公共工程及土地開發 與 地質敏感區的關係

演講技師：張世松 技師

安全評估審查案例

第三調查區(20K+800)分析斷面

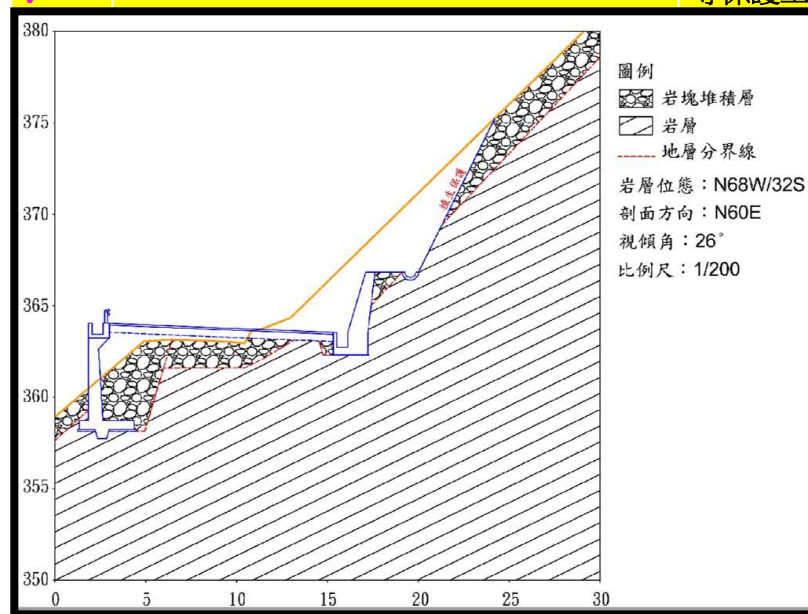
項次	審查意見	答覆說明
1.	報告說明書內容豐碩。	感謝委員肯定。
2.	針對基地邊坡穩定分析，初步成果安全係數均大於1；但是，在暴雨(高水位)的定義為何？頻率年為多少？	感謝委員指導。 依據「建築物基礎構造設計規範」規定邊坡穩定分析需考慮最高水位狀況穩定性，因此本案係以地下水位位於地表面之最高水位狀況下進行邊坡穩定分析，非以頻率年暴雨強度分析。
3	在基地第三調查區，其坡面呈順向坡型態，而此區位道路又有拓寬的規劃，請補充說明路面拓寬對順向坡腳是否有可能破壞的情形，若有，將如何改善坡地安全。	謝謝委員指導。 針對基地地三調查區坡面呈順向坡型態之區域以已取臨界斷面20K+800處進行邊坡穩定分析，並依地質狀況採平面滑動破壞形勢分析，得安全係數常時2.83、暴雨2.02、地震2.20，由分析結果評估，此坡面尚符合規範，惟為避免施工開挖造成表土裸露風化，影響坡面安全，仍將施作坡面植生或型框等保護工，必要時施以地錨穩定坡面。

修正內容

蝕溝整治位置示意圖

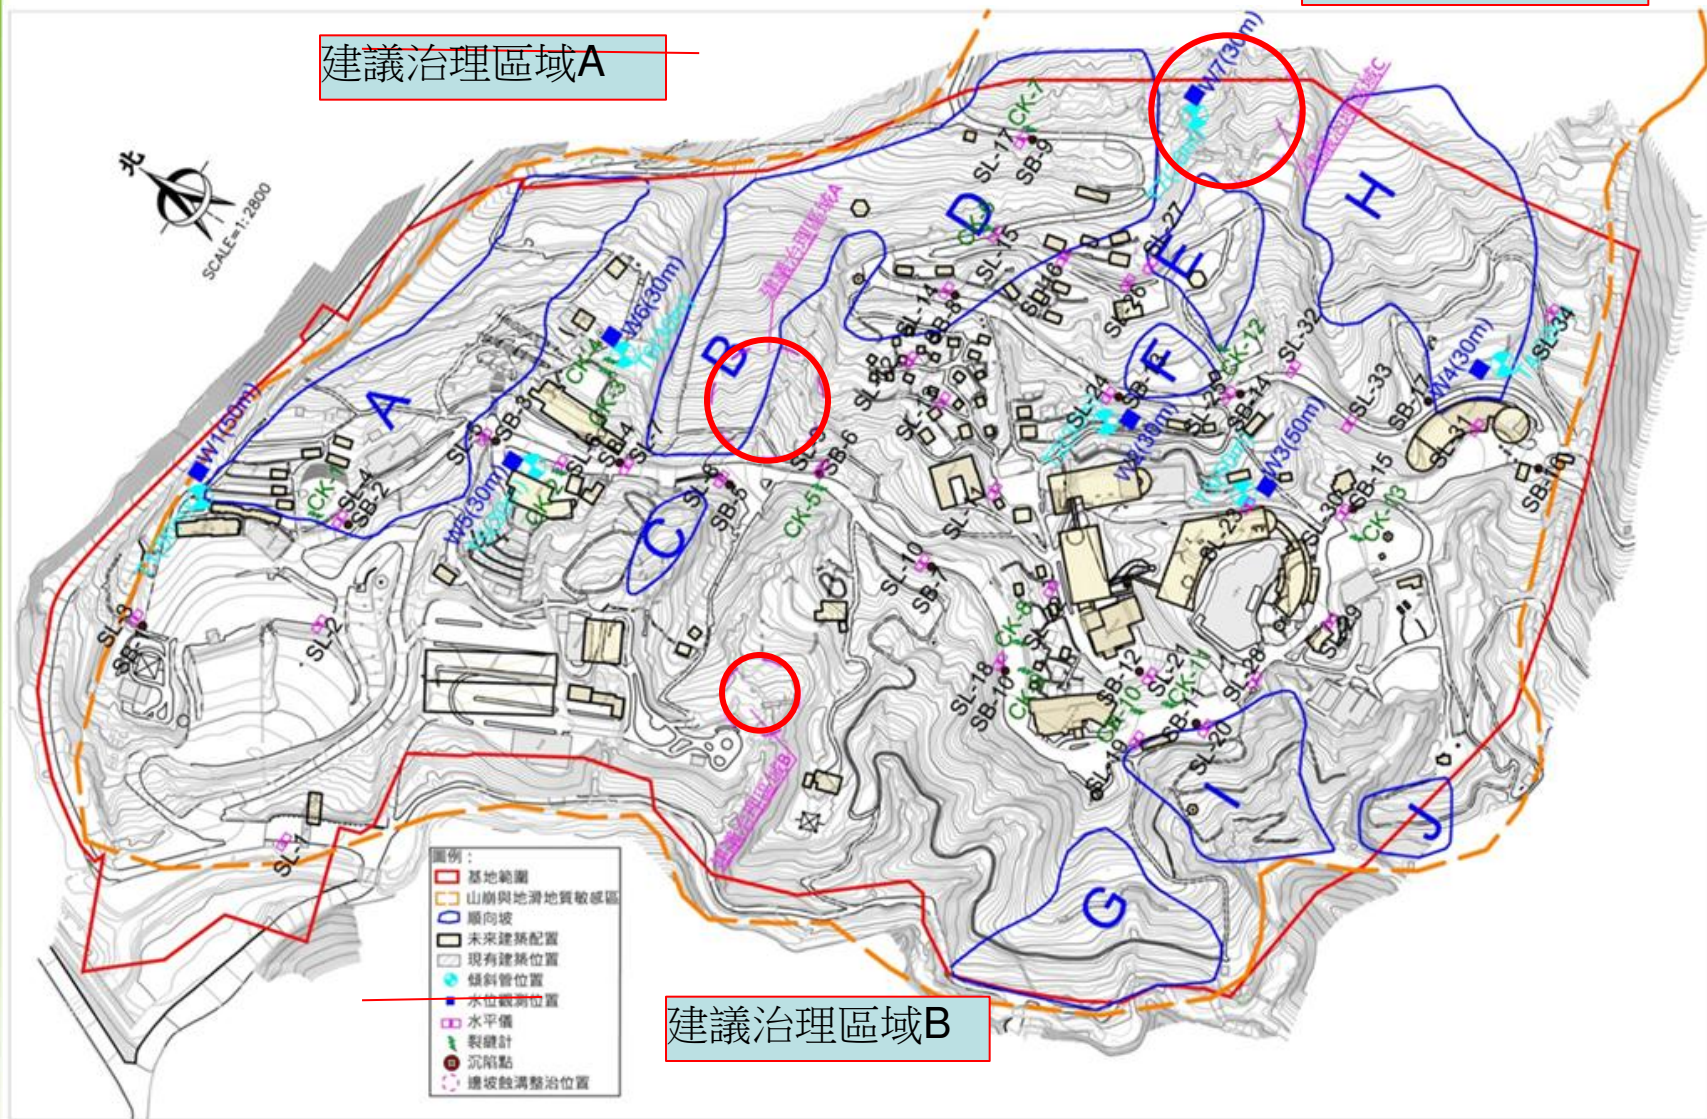
審查意見	審查意見	答覆說明	頁次
兩季期間未來將針對觀測井並值、地表管理值係發安全監	兩季期間未來將針對觀測井並值、地表管理值係發安全監	桿或道路等構造是否有龜裂傾倒情形，請參閱表3-4。另補充既有擋土設施狀況說明，請參閱3.1.5節。	
48.建議採用之微型橋之橋長應標明為最小橋長。	遵照辦理	在D區順向坡面道路可見裂縫及石籠擋土牆有外推情形，其中受損之擋土結構應予以修復，目前已裝設裂縫計、水平儀及沉陷觀測點(請參閱圖4-50)，藉以掌握邊坡穩定情形。而H區順向坡區域下邊坡道路可見多道裂縫，其已於水土保持計畫中規劃WH1-1、WH1-2及WH2-1排水溝(請參閱圖2-12)，減少逕流冲刷及入滲坡面，藉以維持邊坡長期之穩定。	P40、P192

在建議治理區域A~C之蝕溝底部可見岩層出露，因此當颱風或豪雨降雨期間，地表逕流將產生側向侵蝕作用，侵蝕蝕溝溝壁，使得蝕溝擴大並影響兩側邊坡之穩定，故未來應配合整地或排水工程予以治理。

治理區域 編號	蝕溝 編號	建議整治措施
A	GB	(1)構築噴漿縱溝，長度約 21m，溝底建議採用植筋方式嵌入岩盤面，植筋深度約 60cm，藉以穩定沖蝕溝之坡趾不再繼續被沖蝕。
B	GC	(1)構築噴漿縱溝，長度約 28m，溝底建議採用植筋方式嵌入岩盤面，植筋深度約 60cm，藉以穩定沖蝕溝之坡趾不再繼續被沖蝕。
C	GF	(1)增加並修補原有之石籠保護措施。 (2)構築噴漿縱溝，長度約 95m，溝底建議採用植筋方式嵌入岩盤面，植筋深度約 60cm，藉以穩定沖蝕溝之坡趾不再繼續被沖蝕。

落石風險評估

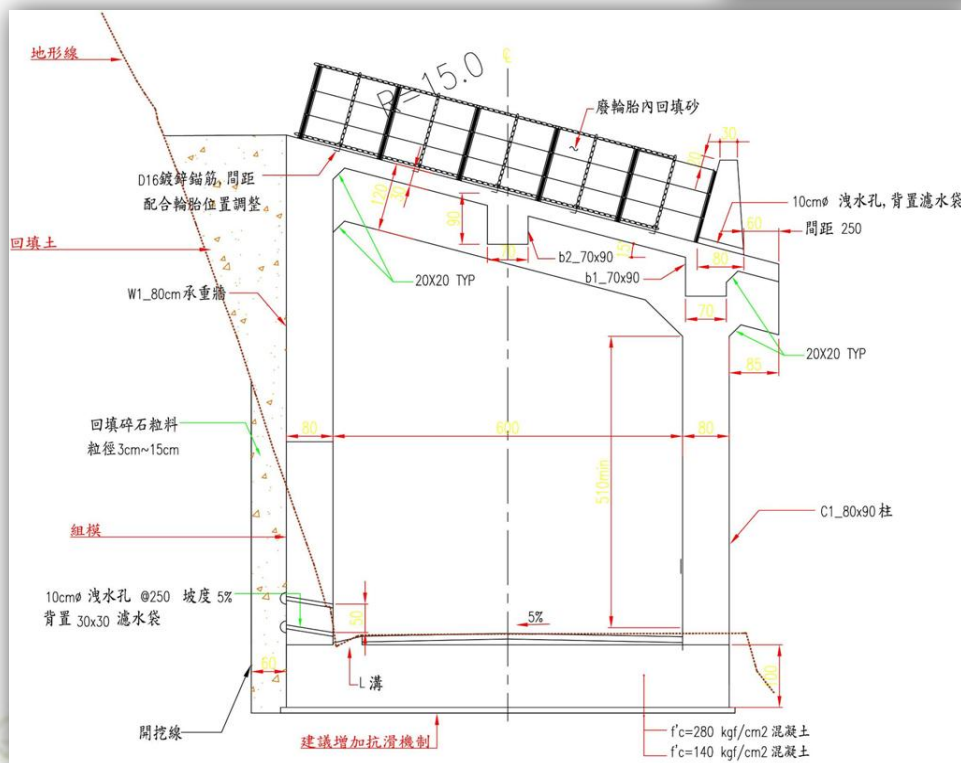
審查意見	意見回覆
1.是否需檢討邊坡穩定性建請說明。	由於本道路之災害類型以坡面岩塊崩落(落石)為主，由於岩塊崩落係由於坡面岩層之解壓節理所造成，因此針對該解壓節理與層面所形成之破碎岩塊，進行邊坡穩定分析。
2.就落石的風險評估是否可指出其結果(風險)對後續設計活動提供參考，比如落石量，明隧道的載重的影響，明隧道的基礎建議與洞口上圍牆的容量建議等資訊。	由已崩落之岩塊大小加以判釋，其長、寬、高約略分布於 10~50公分 不等，亦即最大者重量約 250~300kg ，就明隧道之設計已考量其落石重量及衝擊力的大小，詳 P52~P55 。
3.請補充蝕溝之描述及對本工程之影響。	已加強說明，詳 P9~10 。
4.請增加邊坡穩定分析。	已增加坡面的破碎岩塊穩定分析。
5.請研究明隧道加設地錨之可行性。	由於明隧道座落之坡面位置皆為岩層出露區，且明隧道基礎亦已直接座落於岩層。本案明隧道之詳細設計圖請參閱圖 4.5 。
6.請補充坡度、坡向分析圖	已補充坡度坡向分析圖。
7.請補充工址大範圍排水說明	已補充說明，請參閱 P9 。
8.報告書 P31 防落石網鋼柱破壞原因為何，是否有滑動擠壓情形，請說明。	落石網鋼柱破壞處，係大岩塊崩落時直接衝擊破壞並經後方不斷累積崩落岩塊再受擠壓所造成，以現場之其他鋼柱皆能維持完好之直立情形，研判無滑動之現象。

- 1.明隧道之頂版將採斜式15度設計，必免落石屯積，造成明隧道額外呆載
- 2.頂版上方設置節能省碳再利用舊輪胎內回填砂或碎石及，可做為緩衝消能層，並防止落石擊中車輛之危險與臨時避災之用。

基地周邊區域地形地貌調查位置圖

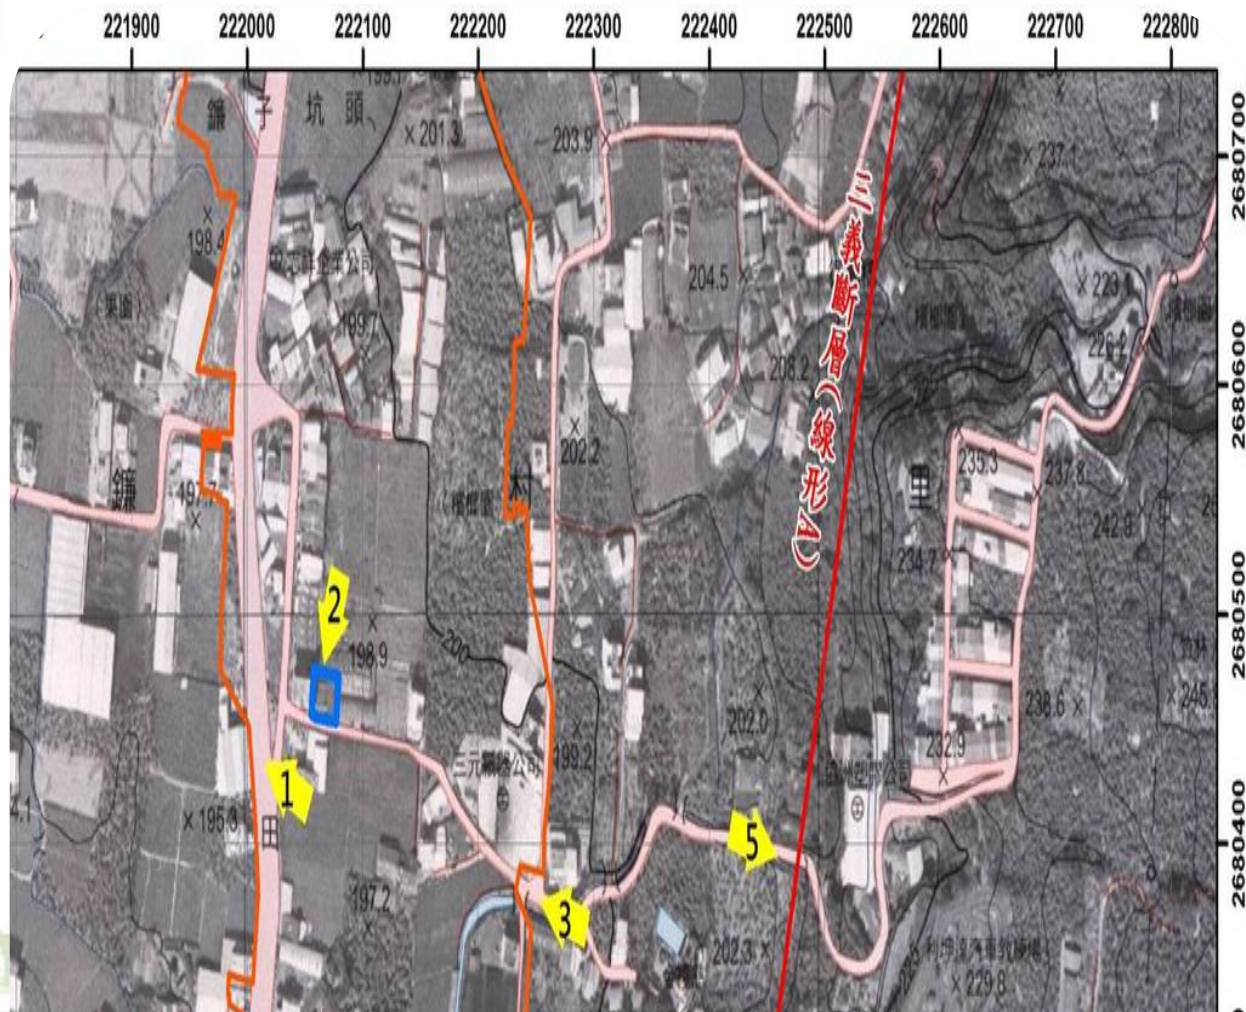
審查意見	意見回覆
1.第三章，細部調查及地形判釋需重新判釋。	第三章，細部調查及地形判釋已重新判釋。由現場空拍影像判釋基地周邊地形地貌(參閱圖3-2)，並套繪三義斷層地質敏感區範圍，依三義斷層地質敏感區研判之三義斷層線，位在基地範圍外。且經野外地質調查，基地周邊地形平坦，並未發現斷層錯動跡象或地表隆起之特徵。
	。
2.請釐清基地與斷層之位置。	已重新檢核修正基地與斷層之位置。
3.附錄B-4圖例請修正一致性。	已重新檢核修正。
4.基地地質圖請以岩層單位修正並依法規比例尺修訂。	基地地質圖已依岩層單位修正並依法規比例尺修訂。
5.請說明依何原因無須進行地球物理測勘。	本案已說明無須進行地球物理測勘之原因。
6.附錄E圖面不清，請提供清楚之圖面。	已補附彩色之圖面，詳附錄E。
7.圖3-1三義斷層與基地間之關係位置請再確認？三義分支斷層是否已考量？	由現場空拍影像判釋基地周邊地形地貌(參閱圖3-2)，並套繪三義斷層地質敏感區範圍，依三義斷層地質敏感區研判之三義斷層線，位在基地範圍外。且經野外地質調查，基地周邊地形平坦，並未發現斷層錯動跡象或地表隆起之特徵。故研判三義斷層在基地範圍外15公尺以上。
	。
8.請補充參考文獻。	本案已補充參考文獻。
9.基地研判無活動斷層破裂面及剪裂帶穿越，請再確認或補充說明。	本基地之地層以回填(表土)層(由黃褐色、黃棕色細砂粉土偶夾礫石紅磚，其厚度約0.0~2.6公尺)及其下方卵礫

基地與三義斷層地質敏感區位置圖

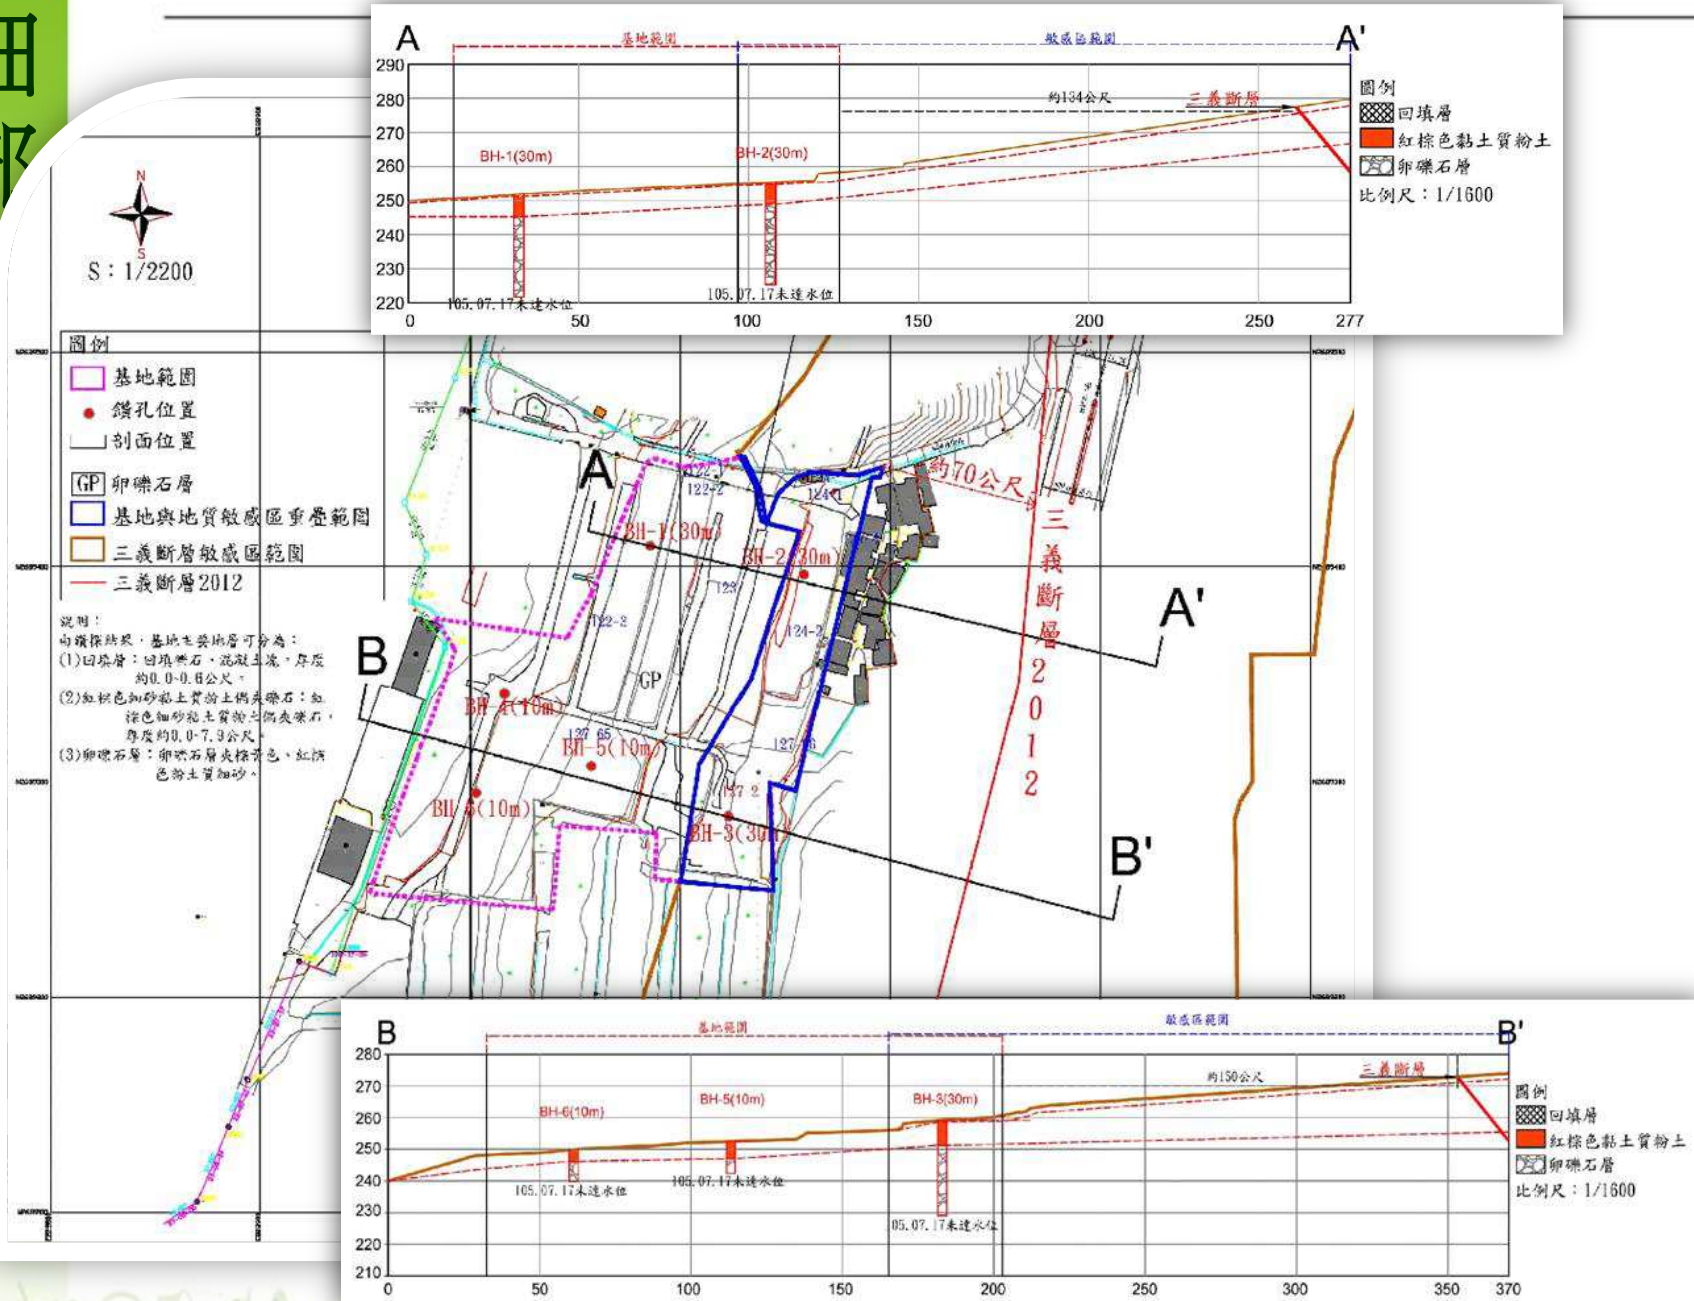
審查意見	意見回覆
1.地質安全評估報告書第35頁，建議在施工前仍應再 次量測地下水位，請問由哪一顧問公司執行。	施工前設計單位再行通知本公司(大宇地工技術 有限公司)派人員前往量測地下水位。
2.地質調查所公告推估三義斷層最大地震規模達6.8， 與建議30公尺退縮有矛盾。	已重新檢核修正。 依地質調查所公告推估三義斷層最大地震規模 6.8已採7>M≥6斷層帶二外側邊各50公尺不得
台灣活動斷層特性一覽表(中央地質調查所,2012)。

基地未來配置區已與三義斷層相距約70公尺，因此本案基地不受建築技術規則第262條地震規模7>M≥6斷層帶二外側邊各50公尺不得開發建築之限制。
